Objet : lettre ouverte. Une démarche constructive de démocratie participative.
Présentations de nos propositions d'amélioration du projet d'aménagement de la place de Larmasse..

Constats et proposition issues des ateliers sur l'aménagement de la Place Larmasse

Projet d'aménagement de la place de Larmasse présenté par la municipalité le 19 juin 2024.

Nous vous présentons ci-dessous une version 1 de modifications d'aménagements avec des variantes en terme de nombre de places de parking. Seules les zones modifiées sont indiquées. Nous avons ajouté des symboles représentant des équipements indiqués lors des ateliers.

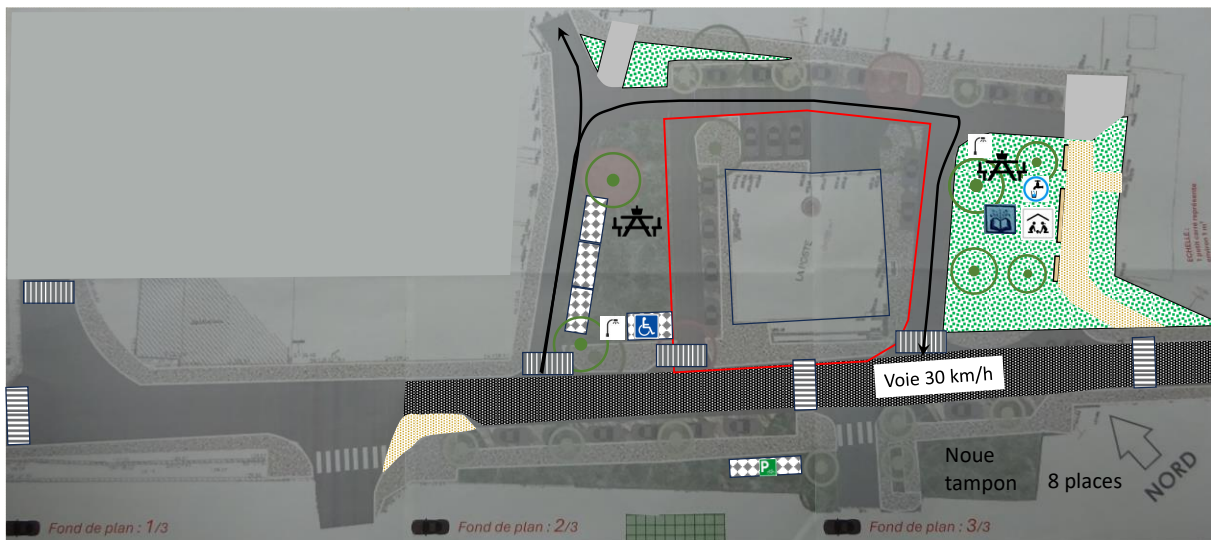
Liste des propositions de modifications :

- Réaliser un emplacement de places réservées aux vélos en face de la poste près de l'entrée du parc.
- Ajouter des végétaux bas et un accès par une chaussée perméable identifiée à l'entrée pour mettre en valeur visuellement le centre paroissial.

- Retraiter l'accès au pôle des aînés et aux 2 garages et à l'entre de l'accès de ce pôle par une chaussée perméable identifiée.
- Traiter la chaussée devant et autour de la place de Larmasse comme voie de circulation 20 km/h pour une circulation apaisée. Pour cela prévoir une zone de rétrécissement de la voie au niveau de la rue de l'enclos de façon à inciter le ralentissement des véhicules qui entrent vers le centre du village.

- Une circulation à sens unique autour de la poste.
- Dans les 2 ateliers, les participants proposent de transformer la zone devant le gîte et la boulangerie actuellement vue comme un parking avec 12 places de stationnement, en un espace vert de convivialité mettant en valeur le bâtiment remarquable qu'est le gîte.

- Un éclairage mettant en valeur les deux bâtiments remarquables (centre paroissial et gîte) pourrait être envisagé.

Pour les places de parking perdues, sont proposés :

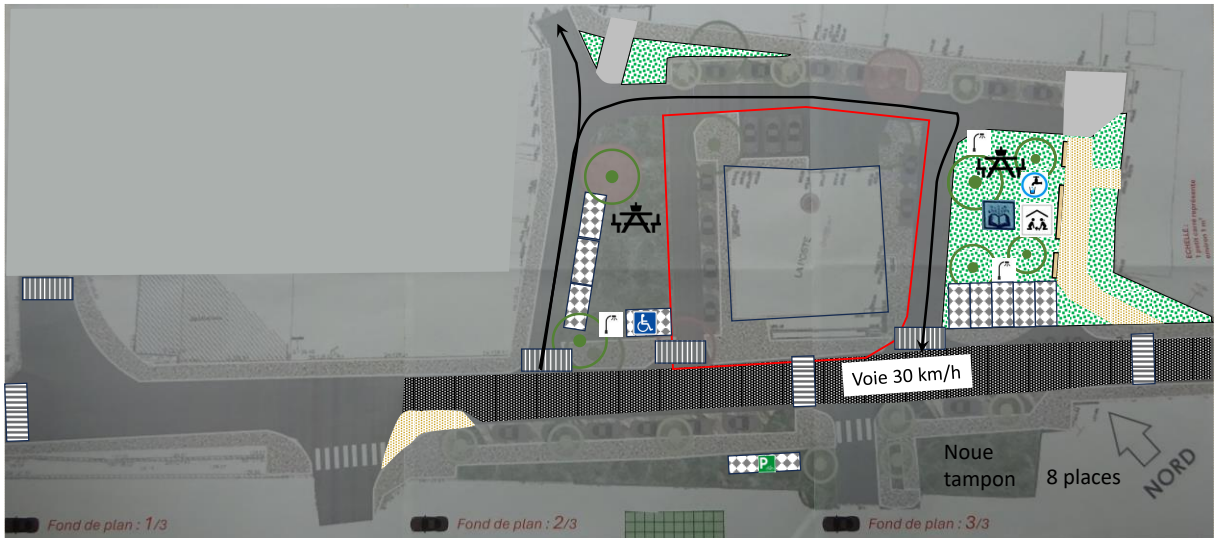
- ✓ D'implanter 3 places de parking pour les riverains de la rue de Larmasse face à l'espace vert actuel à l'ouest de la poste. En effet, ne pas le prévoir dès maintenant est illusoire, car à terme les riverains se gareront le long de l'espace vert aménagé. Il suffit de voir l'évolution du stationnement dans le temps à la place de la République. Le groupe n'est pas attaché à cette proposition mais pense que par principe de réalité, il y a intérêt à prévoir au moins 3 places de parking à cet endroit. La consultation des riverains de cette rue nous semble importante. Sont-ils disposés à garer leur véhicule le long du parc et s'engagent-ils à ne pas se garer le long de l'espace vert en face de chez eux ou préfèrent-ils que 3 emplacements soient créés ?

- ✓ D'implanter la place de parking « personnes à mobilité réduite » à l'ouest de la poste car plus près de la boîte aux lettres et de la rampe d'accès à la poste, donc plus respectueux de leur handicap.

Ces dispositions permettent de compenser 4 places de parking sur les 12 places perdues par l'espace vert de convivialité créé. Il resterait ainsi 8 places de parking en moins par rapport au projet qui a été présenté par la municipalité. Le fait de réduire le nombre de places incitera plus les personnes se rendant au centre du village à utiliser les places créées sur le parking multimodale le long de la D988.

- ✓ Variante 1 : implanter 5 places de parking en épi au sud de l'espace vert de convivialité créé le long de la rue de la poste.

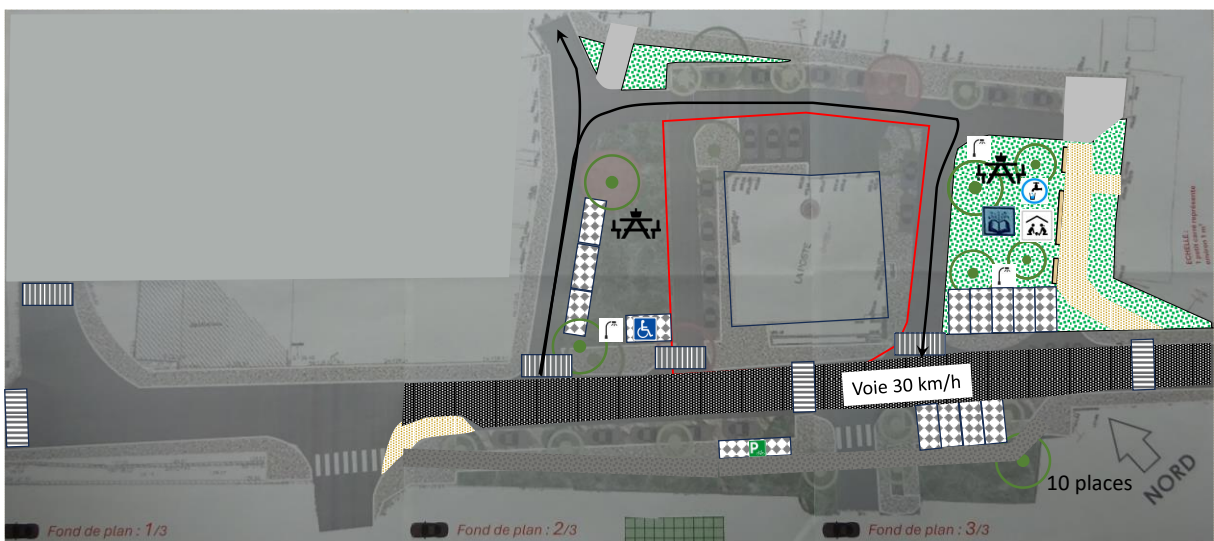
Avec cette variante, ce ne sont plus que 3 places de parking en moins par rapport au projet proposé. Il est également proposé une noie tampon à droite de l'entrée du parc pour gérer les eaux pluviales.
